品番	TMJ40B7	B	品名	壁付サーモ13（浴室）	(JIS)	1 / 4
----	---------	---	----	-------------	-------	-------

金具補修品注意情報	C_0011
-----------	--------

件名	整流キャップ交換の注意情報					
対象製品	TBF20 型	TBF21 型	TEM47 型	TKHG31P 型	TKJ30U3 型	TKY12 型
	TMG20 型	TMG40 型	TMHG40 型	TMJ30UC3 型	TMJ40 型	TMN40 型
	TMY11 型	TMY140 型	TUB31 型	TUB40 型

金具補修品互換性情報		製品の前期型品・後期型品を識別し、それぞれ に対応した補修品を選定してください。		2-A1-0016
件名	水栓取付脚補修時の注意情報			
対象製品	TMF40ARX TMF40AZRKX	TMG40ARX TMG40ARKX	TMJ40ARX TMJ40ARKX	他
新旧製品識別方法				
前期型品 後期型品 取付脚本体の厚みが違います 断熱脚カバー (湯側) 断熱脚カバー (湯側) 後期型品は前期型品に比べて吐水位置が2mm奥に入ります				
補修品選定				
【前期型品の取付脚本体を交換する場合】				
THD30R 断熱脚カバー (一般地用・寒冷地用共通) 湯側の脚部にカバーが付いて いる場合は、断熱脚カバーも 同時に交換して下さい。 必ず2ヶセットで 同時交換して下さい THD52 THD52 一般地用：THD52 寒冷地用：THD52-1 (水抜栓付き)				
【取付脚本体以外のパーツのみを交換する場合】				
単品交換できます（前期型品・後期型品共通）				
断熱脚カバー 前期型品：TH440 後期型品：THD30R TH91734ER パッキン THF35-1 止水バルブ TH66435R フィルター TH5J0316 スピンドルガイド TH71158ZA 送り座 寒冷地用は下部に 水抜栓あり TH5B0004 水抜バルブ

前期・後期型製品識別方法

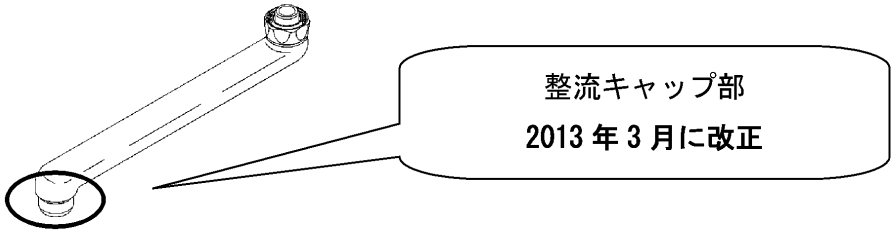
＜前期型＞ 【ブッシュ有り】 【ブッシュ無し】 網が3枚	＜後期型＞ 樹脂部材 と一体
---	----------------------------------

【前期型がついている場合】 パッキン以外の部品が必要な場合は『THY508-1』で一式交換してください。 パッキン TH91953H パッキン TH91953H	【後期型がついている場合】 パッキン・内筒は部品単独で交換が可能です。 パッキン TH93932E 内筒 TH97E09
--	--

注意 前期・後期どちらの場合も THY508-1 一式交換で互換性があります。
